| 泊発電所 3 号炉 審査資料 | |

泊発電所 3 号炉

1 号及び 2 号炉設置の
洗浄排水処理系及びアスファルト固化装置の
共用取止めによる影響について

令和 5 年 1 0 月
北海道電力株式会社

第 4.3.1 図 液体廃棄物の年間推定放出量とその放射性物質の濃度 (1号及び2号炉)

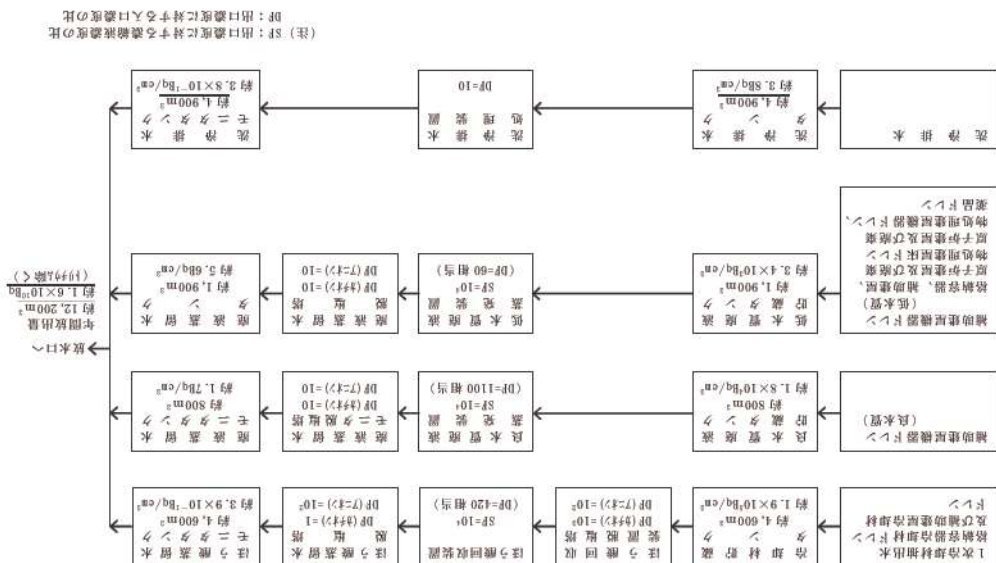
- 共用化取止めに伴う1号及び2号炉における洗浄排水の年間発生量及び年間推定放出量の変更
 $(4,900\text{m}^3/\text{y} \rightarrow 2,400\text{m}^3/\text{y})$ によって、年間放出量が減少する ($1.6 \times 10^{10}\text{Bq} \rightarrow 1.5 \times 10^{10}\text{Bq}$)。

（変更後）
第1図 放射性廃棄物廃棄設備系統概要図（2/2）

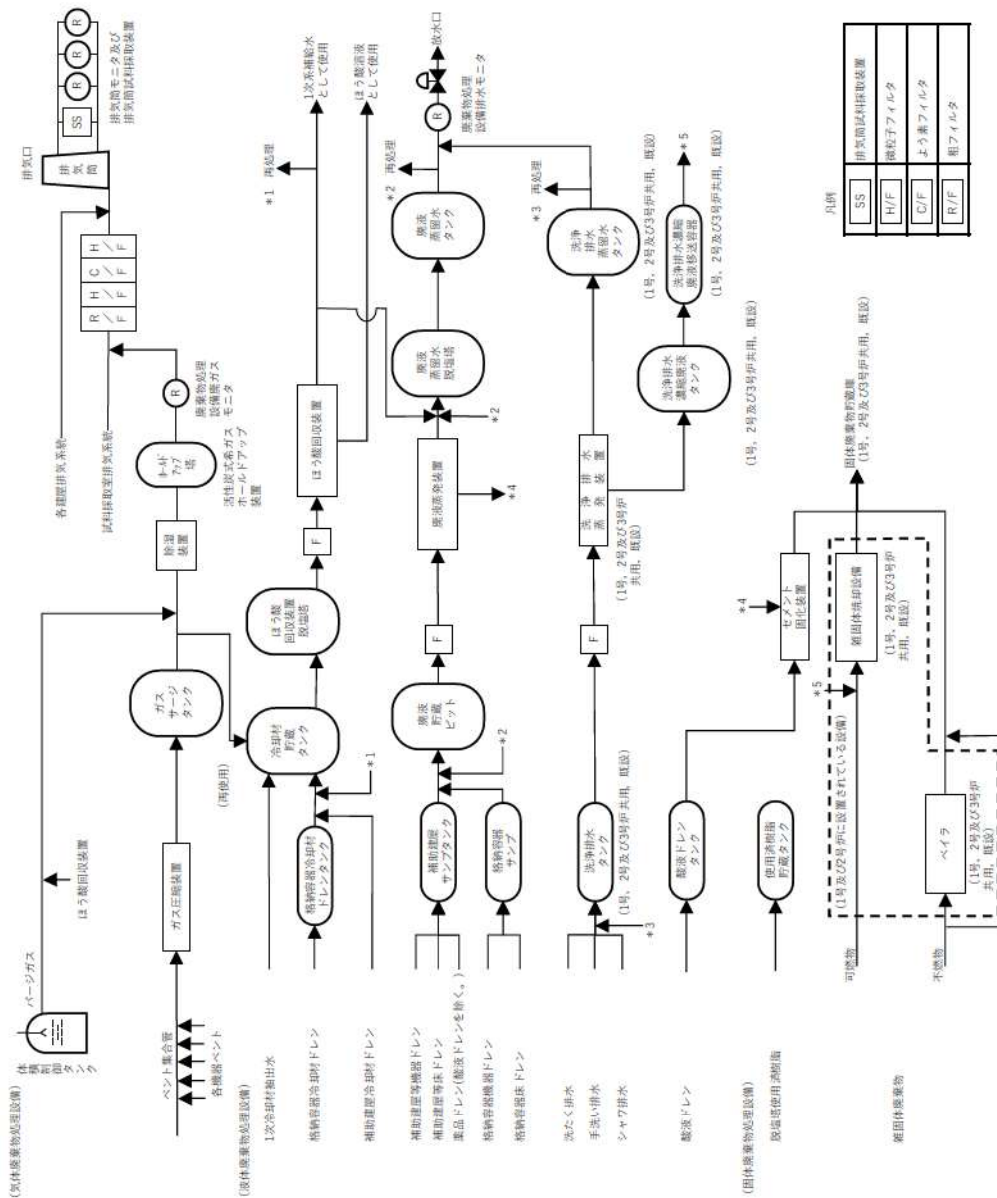
従って、1号及び2号炉設置の洗浄排水処理系の共用を取止めることによる、洗たく排水の処理能力に影響はない。（第1～5表、第1～3図参照）

従って, 1号及び2号炉設置のアスファルト固化装置の共用を取止めることによる, 3号炉の洗たく排水の処理能力に影響はない。(第1～5表, 第1～3図参照)
